Fonte: Leece-Neville Heavy Duty Systems Division – Arcade, NY

Doc N.: TSB-1194 (Italian) **Date:** 5 Novembre 2021

Modelli: 8MR

Oggetto: 8MR >> A1743D o A1744H

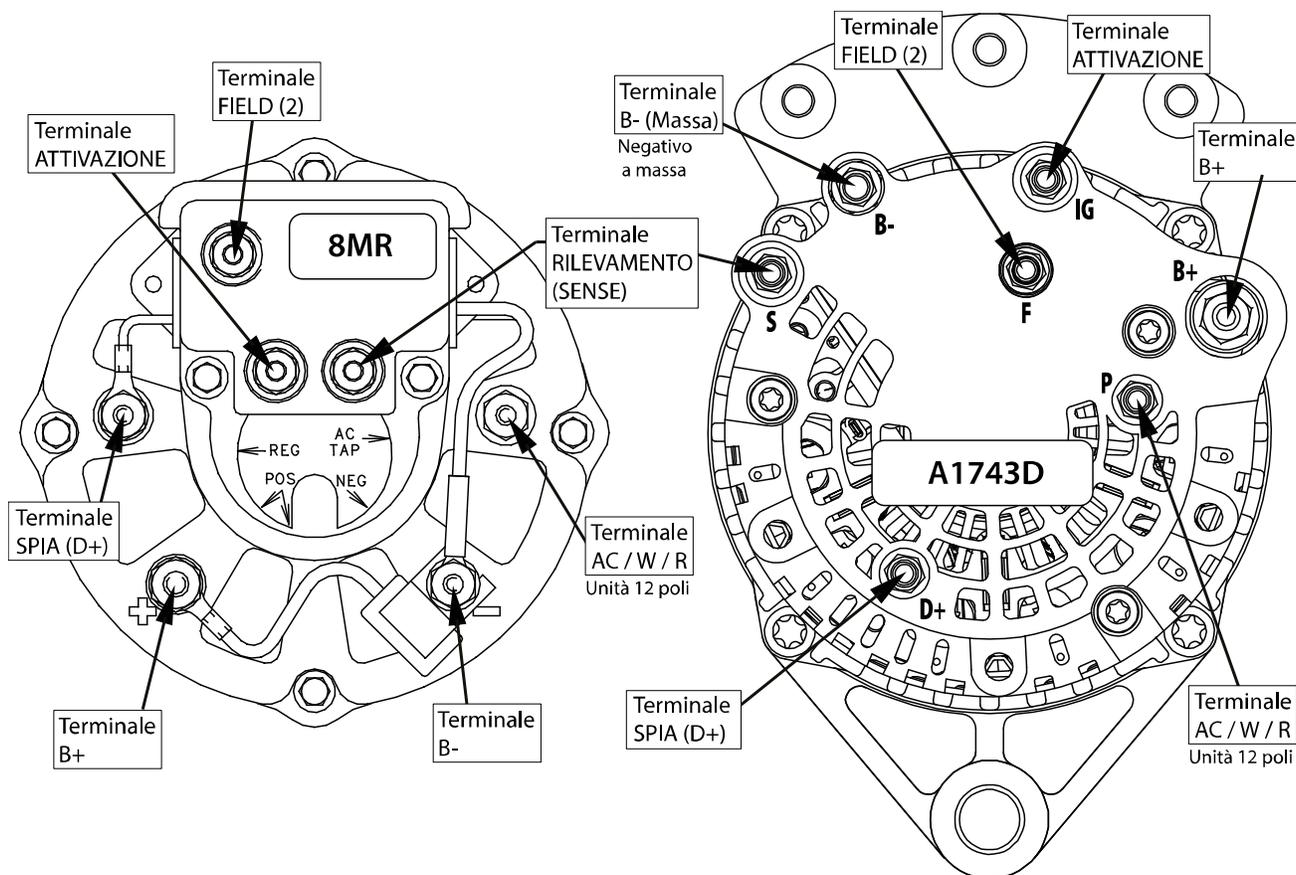
Gli alternatori 8MR vengono sostituiti dai modelli A1743D (105A) e A1744H (70A).

Tali alternatori dal punto di vista meccanico sono perfette alternative; tuttavia, presentano il polo **negativo a massa**.

Il presente documento illustra le differenze nella posizione dei terminali.

Nota: A1743D e A1744H sono unità a ventilazione interna.

NON utilizzare la ventola montata sui modelli 8MR.

In caso di significativo aumento della potenza dell'alternatore, è necessario utilizzare cavi della batteria di diametro maggiore
